柏崎刈羽原子力発電所6号機
新潟県中越沖地震後の設備健全性確認(建物・構築物)に関する
立入検査での指摘事項に対する回答

平成 20 年 10 月 21 日

東京電力株式会社

図-1.1 KK-6 T/B 調査箇所 (B2F)

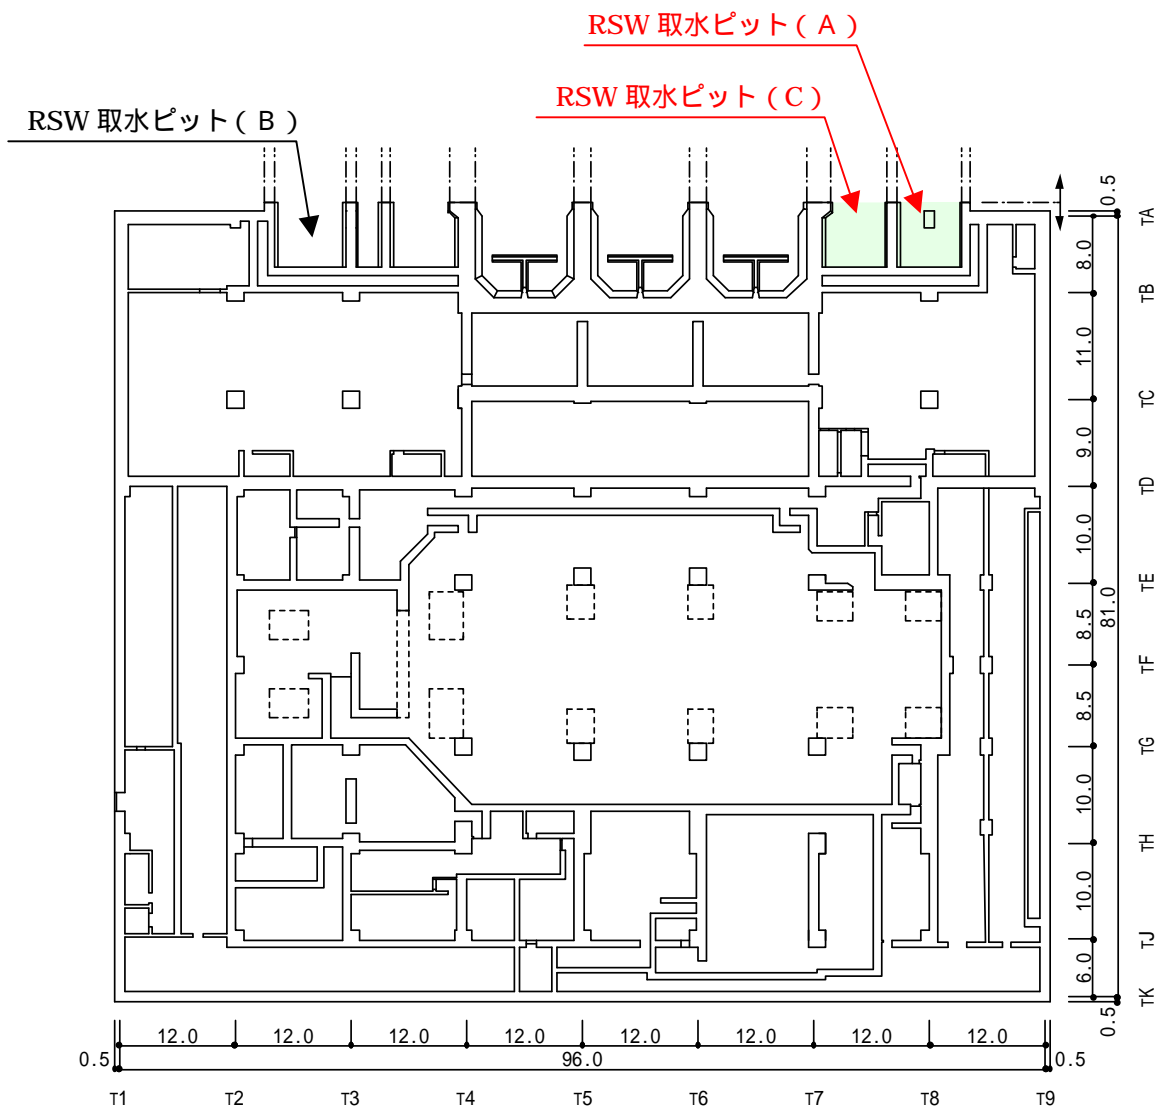
1. タービン建屋の取水ポンプ室床面で確認されたひび割れの成因について説明すること。(平成20年6月27日 第1回立入検査)

各試料ともに床面から深さ約10mmの位置で表面のモルタルとコンクリートの境界面が確認された。

ひび割れはモルタル表面には発生しているが、コンクリート側には確認されなかった。

したがって、床面のひび割れは、表面のモルタルのみに発生しているひび割れであり、アルカリ骨材反応による鉄筋コンクリート躯体に発生したひび割れではないことが確認された。

図-2.1 K-6 排気筒ハンマリング調査箇所

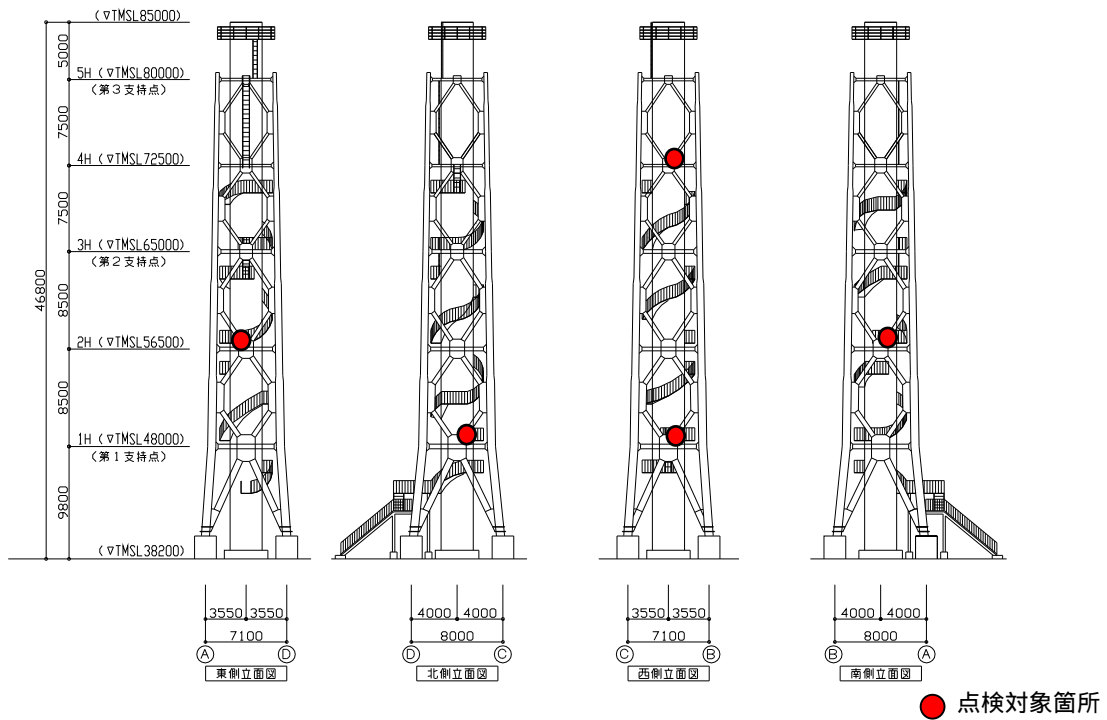
2. 鉄骨構造物のボルトの緩みはないとの判断だが、その判断基準はなにか。
また、屋根トラス鉄骨は、外観目視点検のみではなく、非破壊試験等による確認が必要ではないか。(平成20年8月11日 第3回立入検査)

今回の指摘を受け、6号機排気筒において塗膜の割れのないボルト接合部において、ハンマリング試験を実施し異常のないことを確認した。(図-2.1、2.2 参照)

図-3.1 6号機排気筒の地震応答解析モデル

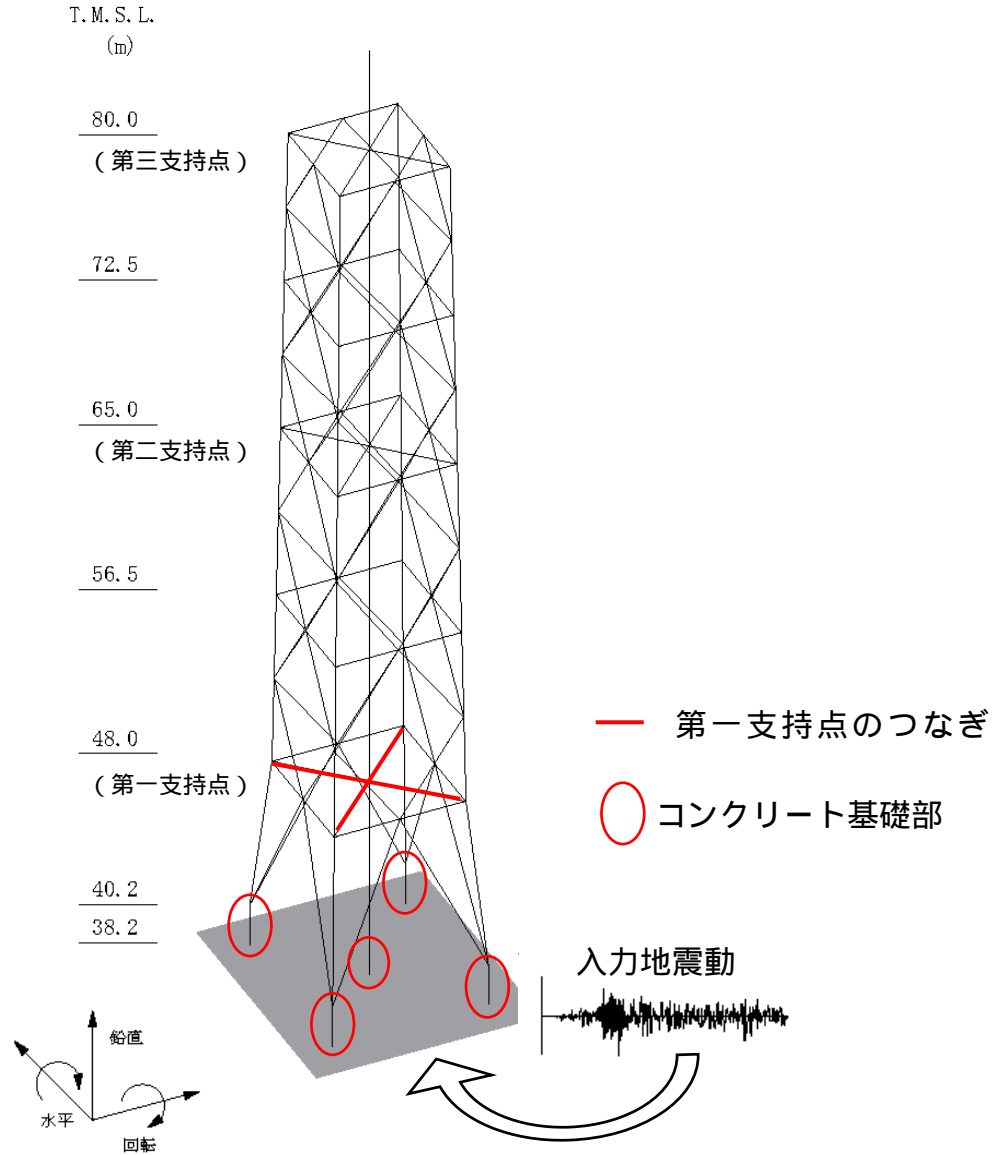
3. 排気筒の第1支持点において筒身支持用のつなぎ材の変形が確認されたが、変形について、評価すること。(平成20年8月11日 第3回立入検査)

6号機排気筒の地震応答解析モデルを図-3.1に、第一支持点の詳細を図-3.2に示す。

解析モデルでは、つなぎ材は引張側だけで評価した等価なばねに置換して、筒身と鉄塔の支柱間に設定している。

シミュレーション結果による最大応答軸力(つなぎ材2本分)は132kNである。一方、対応するつなぎ材2本分の座屈耐力は48kNであり、解析上、座屈する結果となっている。
